改善箇所説明図

基準不適合発生箇所

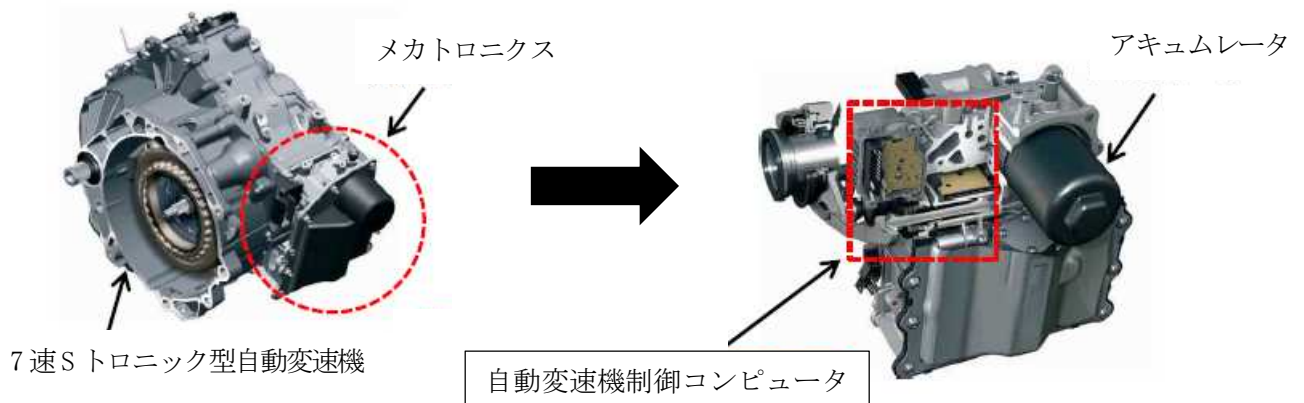
7速S トロニック型自動変速機のメカトロニクスにおいて、アキュムレータ取付け部のハウジング加工精度が不適切なため、始動時や渋滞走行などの大きな油圧変動が繰り返されると、ハウジングに微細な亀裂が発生するものがある。そのため、油圧が低下するとともに警告灯が点灯し、そのままの状態で使用を続けると、最悪の場合、走行できなくなるおそれがある。

全車両、自動変速機制御コンピュータを対策プログラムに書き換える。また、油圧低下の故障コードが入力された場合は、メカトロニクスを部品交換する。

識別：車両識別プレートの下側に、赤色で直径5mm程度のマークを塗布する。
